**Onderwerp:** Watertoets Tennispark Wormer

# Watertoets

Tennispark Wormer

**Onderwerp:** Reactie op vragen en advies watertoets Tennispark Wormer

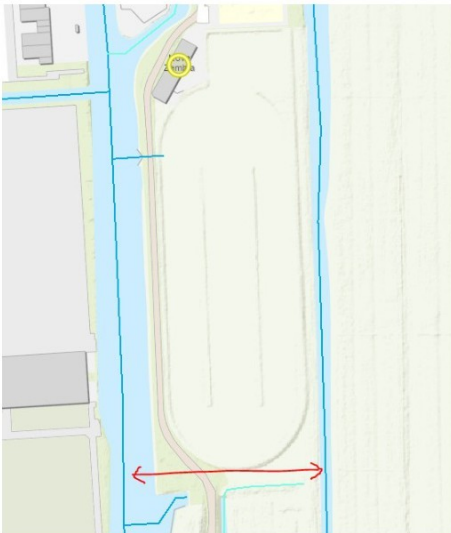
De ontwikkeling van het tennispark Wormer bevindt zich in de polder Wormer Jisperveld binnen het peilgebied 5280-1 met een streefwaterpeil van NAP-1,57 meter. Het maaiveld heeft slechts enkele decimeters drooglegging t.o.v. het waterpeil. In de omgeving zijn diverse agrarische onderbemalingen (zie gearceerde gebieden in bijgevoegd kaartje van het bestaande watersysteem).

Op basis van de maaiveldhoogten vermoedt het hoogheemraadschap dat het terrein van de huidige ijsbaan ook drooggehouden wordt met een pomp (maar deze staat niet ons systeem). De naastgelegen voetbalvelden hebben ook een geringe drooglegging. Het is belangrijk om te achterhalen of hier ook bemalen drainage aanwezig is.

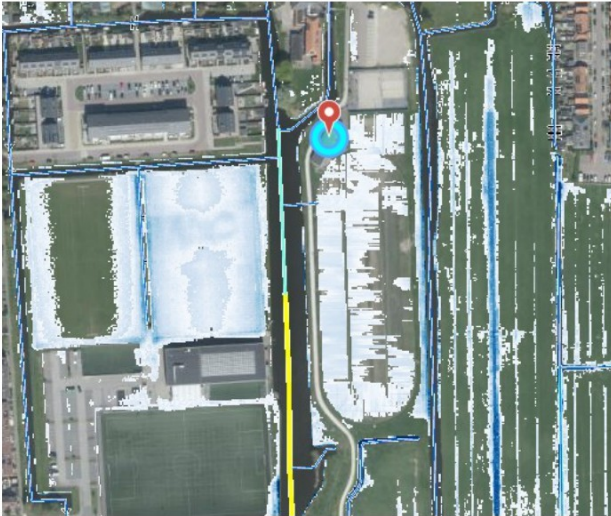
Het hoogheemraadschap vraagt zich af of compensatievoorzieningen op het naastgelegen parkeerterrein tot de mogelijkheden behoort gezien de geringe drooglegging. We zijn benieuwd of u de mogelijkheden van een goede infiltratie heeft onderzocht. Omdat het plangebied gelegen is in een groot en robuust peilgebied kan het een optie zijn om deze compensatie te realiseren buiten het plangebied (mogelijk bij de herontwikkeling van de 3 vrijkomende locaties van de bestaande tennisverenigingen). We horen graag van de gemeente of deze optie tot de mogelijkheden behoort. Ook kan worden onderzocht of de twee waterlopen aan de zuidzijde van het plangebied (waar de vermoedelijke padelbanen) zijn gesitueerd, op polderpeil met elkaar kunnen worden verbonden. Zie onderstaand kaartje voor een mogelijke optie.

Ten behoeve van een toekomstbestendig en klimaatadaptief tennispark adviseert het HHNK om het tennispark met voldoende drooglegging boven het polderpeil NAP-1,57 meter aan te leggen om de kans op wateroverlast te beperken. In geval van extreme neerslag ontstaat er ook overlast op de naast gelegen voetbalvelden (zie ook bijgevoegd kaartje).

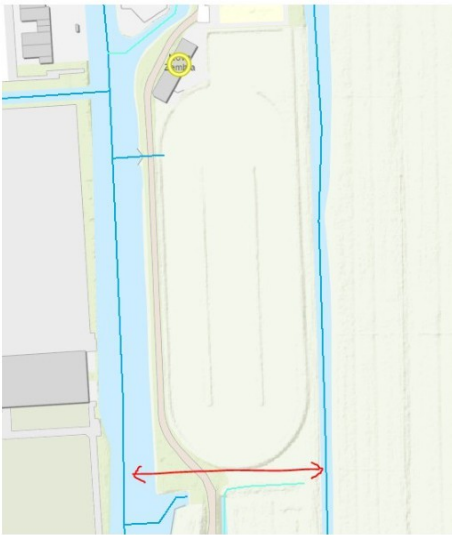
De ontwikkeling van het tennispark Wormer bevindt zich in de polder Wormer Jisperveld binnen het peilgebied 5280-1 met een streefwaterpeil van NAP-1,57 meter. Het maaiveld heeft slechts enkele decimeters drooglegging t.o.v. het waterpeil. In de omgeving zijn diverse agrarische onderbemalingen (zie gearceerde gebieden in bijgevoegd kaartje van het bestaande watersysteem).

Op basis van de maaiveldhoogten vermoedt het hoogheemraadschap dat het terrein van de huidige ijsbaan ook drooggehouden wordt met een pomp (maar deze staat niet ons systeem). De naastgelegen voetbalvelden hebben ook een geringe drooglegging. Het is belangrijk om te achterhalen of hier ook bemalen drainage aanwezig is.

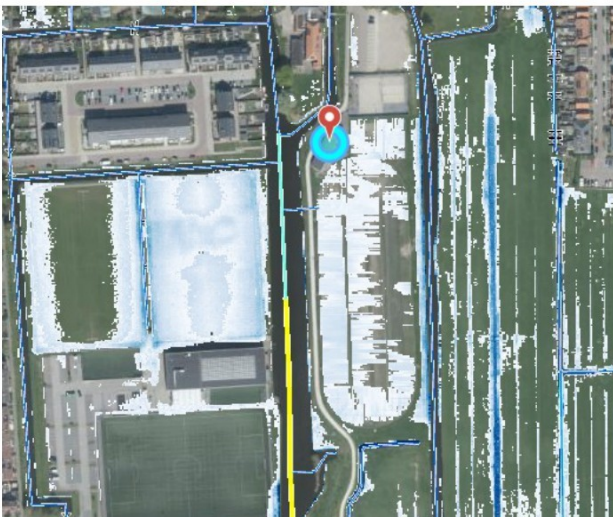
Het hoogheemraadschap vraagt zich af of compensatievoorzieningen op het naastgelegen parkeerterrein tot de mogelijkheden behoort gezien de geringe drooglegging. We zijn benieuwd of u de mogelijkheden van een goede infiltratie heeft onderzocht. Omdat het plangebied gelegen is in een groot en robuust peilgebied kan het een optie zijn om deze compensatie te realiseren buiten het plangebied (mogelijk bij de herontwikkeling van de 3 vrijkomende locaties van de bestaande tennisverenigingen). We horen graag van de gemeente of deze optie tot de mogelijkheden behoort. Ook kan worden onderzocht of de twee waterlopen aan de zuidzijde van het plangebied (waar de vermoedelijke padelbanen) zijn gesitueerd, op polderpeil met elkaar kunnen worden verbonden. Zie onderstaand kaartje voor een mogelijke optie.

Ten behoeve van een toekomstbestendig en klimaatadaptief tennispark adviseert het HHNK om het tennispark met voldoende drooglegging boven het polderpeil NAP-1,57 meter aan te leggen om de kans op wateroverlast te beperken. In geval van extreme neerslag ontstaat er ook overlast op de naast gelegen voetbalvelden (zie ook bijgevoegd kaartje).

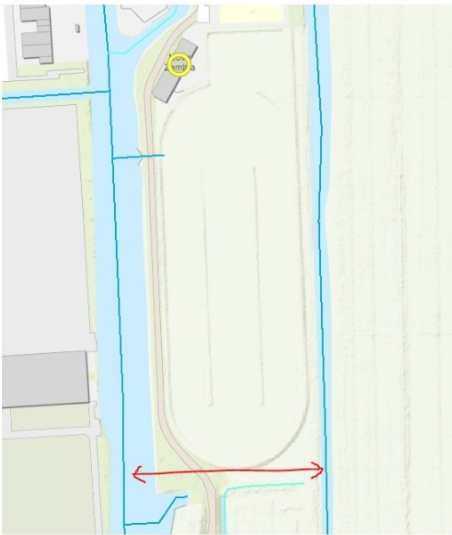
De ontwikkeling van het tennispark Wormer bevindt zich in de polder Wormer Jisperveld binnen het peilgebied 5280-1 met een streefwaterpeil van NAP-1,57 meter. Het maaiveld heeft slechts enkele decimeters drooglegging t.o.v. het waterpeil. In de omgeving zijn diverse agrarische onderbemalingen (zie gearceerde gebieden in bijgevoegd kaartje van het bestaande watersysteem).

Op basis van de maaiveldhoogten vermoedt het hoogheemraadschap dat het terrein van de huidige ijsbaan ook drooggehouden wordt met een pomp (maar deze staat niet ons systeem). De naastgelegen voetbalvelden hebben ook een geringe drooglegging. Het is belangrijk om te achterhalen of hier ook bemalen drainage aanwezig is.

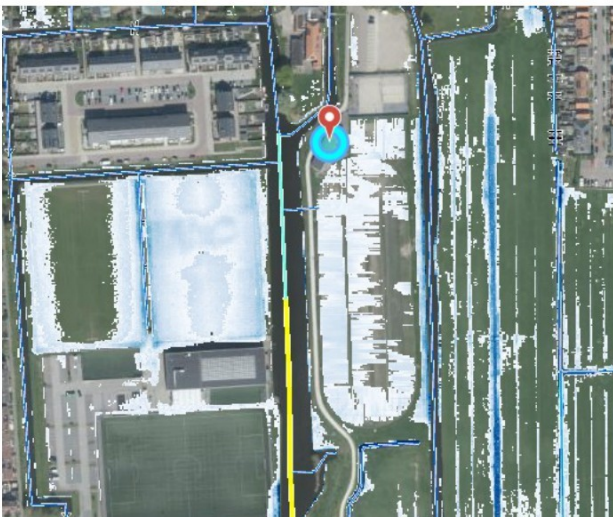
Het hoogheemraadschap vraagt zich af of compensatievoorzieningen op het naastgelegen parkeerterrein tot de mogelijkheden behoort gezien de geringe drooglegging. We zijn benieuwd of u de mogelijkheden van een goede infiltratie heeft onderzocht. Omdat het plangebied gelegen is in een groot en robuust peilgebied kan het een optie zijn om deze compensatie te realiseren buiten het plangebied (mogelijk bij de herontwikkeling van de 3 vrijkomende locaties van de bestaande tennisverenigingen). We horen graag van de gemeente of deze optie tot de mogelijkheden behoort. Ook kan worden onderzocht of de twee waterlopen aan de zuidzijde van het plangebied (waar de vermoedelijke padelbanen) zijn gesitueerd, op polderpeil met elkaar kunnen worden verbonden. Zie onderstaand kaartje voor een mogelijke optie.

Ten behoeve van een toekomstbestendig en klimaatadaptief tennispark adviseert het HHNK om het tennispark met voldoende drooglegging boven het polderpeil NAP-1,57 meter aan te leggen om de kans op wateroverlast te beperken. In geval van extreme neerslag ontstaat er ook overlast op de naast gelegen voetbalvelden (zie ook bijgevoegd kaartje).
